MEMOIRE REPONSE AU PV DE SYNTHESE DES OBSERVATIONS ANDROS ENTREPOT

Référence : dossier de demande d'autorisation d'exploiter soumis à enquête publique, déposé en Préfecture le 7 décembre 2017.

Cette note fait suite à la demande de compléments transmis par la M.Wilmart (Commissaire Enquêteur) le 3 janvier 2018.

(le-parking-actuel-est-matérialisé-en-jaune-sur-le-plan)

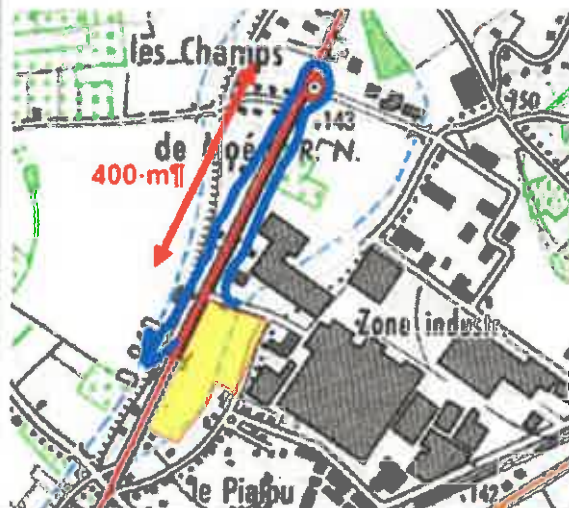
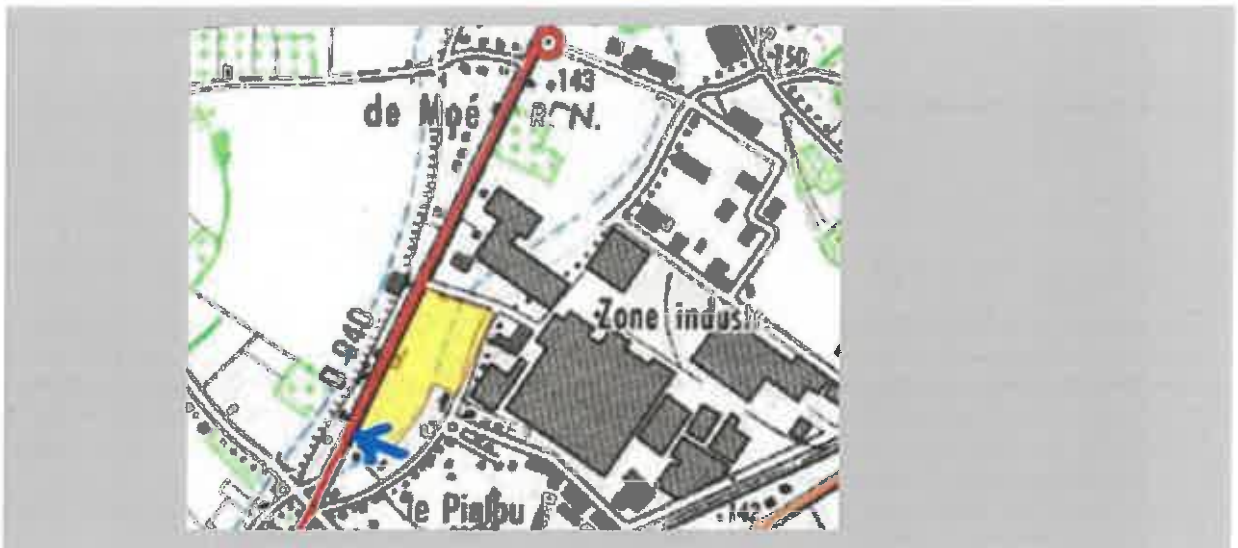
Question du CE: la synthèse de cet entretien aboutit à deux solutions:

– primo: la création d'un nouveau rond-point, avec cependant une participation financière de différents acteurs....?

– secundo: la possibilité de choisir l'option 2: création de 2 parking opposés. évitant une participation financière et des travaux particulièrement lourds...

Nota: (remarque du CE): Conscient sur ces 2 points, que le flux relatif au trafic de véhicules très important lors de la pause méridienne (déjeuner) n'est pas à mettre uniquement en charge du Groupe Andros...au regard des nombreuses entreprises de la ZI des LANDES!

Quelle est la position de SNC ANDROS à ce questionnement?

Les schémas ci-après explicitent le questionnement mentionné en supra.

La solution immédiate serait de créer une deuxième sortie de parking sur la RD940 (située en agglomération): avait été également évoquée afin de répartir en deux points opposés : les sorties et entrées des véhicules légers du nombre particulièrement important des salariés du Groupe ANDROS.

Comme mentionné plus haut, le projet de rond-point n'est pas lié au projet de création du site ANDROS ENTREPOT ; les prévisions d'évolution du trafic projettent même un impact positif du nouvel entrepôt sur la circulation sur la RD940 au droit de l'entrée d'ANDROS SNC.

En ce qui concerne l'aménagement local de la RD940 à l'entrée d'ANDROS SNC, les options imaginées ont fait l'objet de réunions rassemblant les intervenants économiques locaux et les institutions concernées (Département, Mairies, Communauté de Communes). Les orientations n'ont à ce jours pas encore été choisies, le projet d'un rond-point reste d'actualité.
